地震荷重と風荷重の組合せの影響評価について

東京電力ホールディングス株式会社

図1 地震荷重と風荷重を組み合わせる対象選定フロー

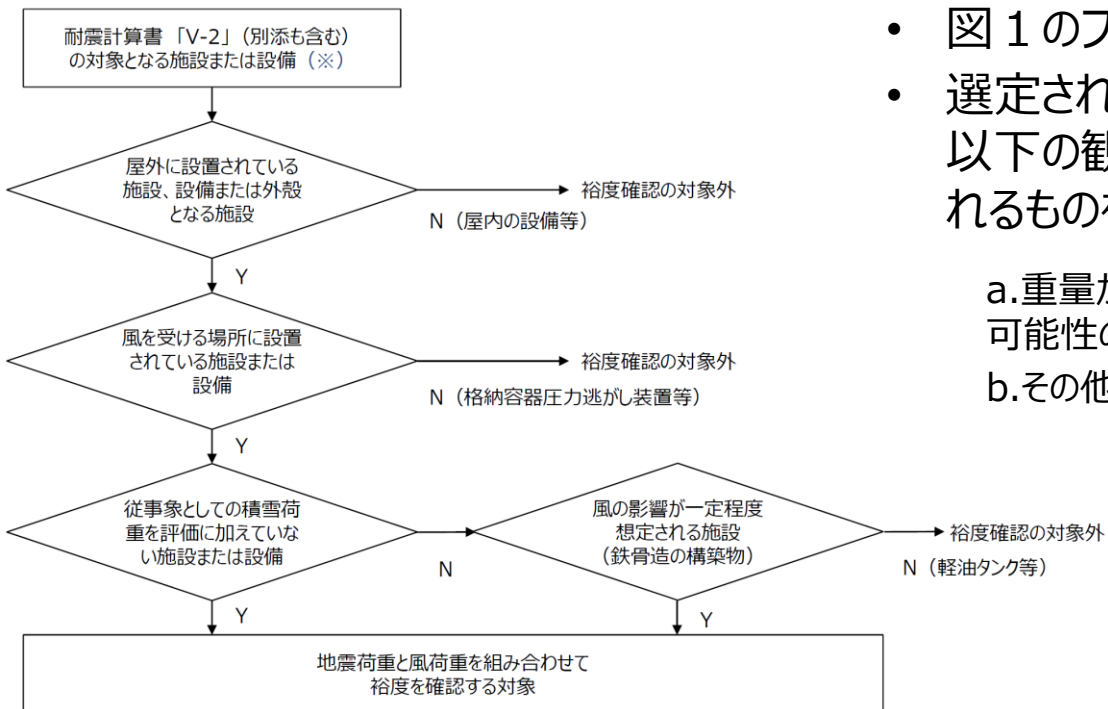
NO	コメント内容	回答	ページ番号	備考
①	<p>平均的な風速（4.1m/s）による風荷重，積雪荷重及び地震荷重を組み合わせた場合の年超過確率が10^{-6}に相当するとしているが，主荷重と副荷重の組合せにおける発生頻度と継続時間を考慮した考え方を踏まえ，積雪荷重の影響を受けない主排気筒について，地震荷重と組み合わせる必要のある風荷重を適切に設定すること。</p>	<p>想定される地震とその際に生じうる外部事象に対し一定の裕度を有していることを確認するため，ベース負荷として用いている冬季の平均風速よりも大きい値として，風荷重16m/s（柏崎市の観測記録の既往最大）とした場合の地震荷重と風荷重の組合せの影響を確認する。</p>	3～4	
②	<p>風荷重と地震荷重とを組み合わせた場合でも，主排気筒の各部材の耐震性に問題がないことを説明すること。 また，風荷重の影響が大きい主排気筒のような施設が他にあれば，同様に説明すること。</p>	<p>設置場所，構造等を考慮し，地震荷重と風荷重の組合せ影響対象設備を抽出した上で，それら設備が地震荷重と風荷重を組み合わせに対して，一定の裕度を有していること確認した。</p>	5～7

- 前回審査会合（2020.3.26）で説明したとおり，地震を主事象とし風を従事象とする組合せは「同時に発生する可能性が極めて低いもの」と整理している。また，地震を主事象とし雪を従事象とする組合せにおいては，ベース負荷として新潟市の冬季の平均風速（4.1m/s）を考慮して設計している。
- このうち，積雪荷重が生じにくい形状の施設や除雪等に期待できる施設等については， 10^{-2} ／年規模の積雪荷重の組合せを考慮していない。これらの施設等に関しては，従事象としての積雪荷重を設計には加えていないものの，想定される地震とその際に生じうる外部事象に対し一定の裕度を有していることを確認するため，風荷重を大きくした場合の影響を確認する。
- なお，本評価では，外部事象防護対象施設に加え，外部事象防護対象施設以外の設計基準対象施設及び重大事故等対処設備も必要に応じて同様の評価を実施する。

- 設計基準となる風速は、保守的な値となるよう、新潟県各地の観測記録を比較し、その中でも大きい風速が観測される傾向がある新潟市の観測記録に基づき定めているが、地震荷重と組み合わせる風速については、ベース負荷として用いている冬季の平均風速よりも大きい値として、柏崎市の観測記録の既往最大である16m/s（10分間平均値、地上高10m、統計期間1979年～2012年）を用いる。
- なお、地震を主事象とし風を従事象とする組合せは「同時に発生する可能性が極めて低いもの」と整理しているが、本評価で用いる風速値は統計的には10分間平均値の年超過確率 2×10^{-2} / 年に相当する値となる。また、裕度確認においては、建築基準法及び建設省告示を参考に、高さに応じたガスト影響係数を乗じることで、突発的な風荷重についても考慮することとする。

- 図1のフローに沿って、対象となる施設等を選定
- 選定された対象のについて評価を実施。そのうち以下の観点で特に風の影響を受けやすいと考えられるものを例示として、記載。
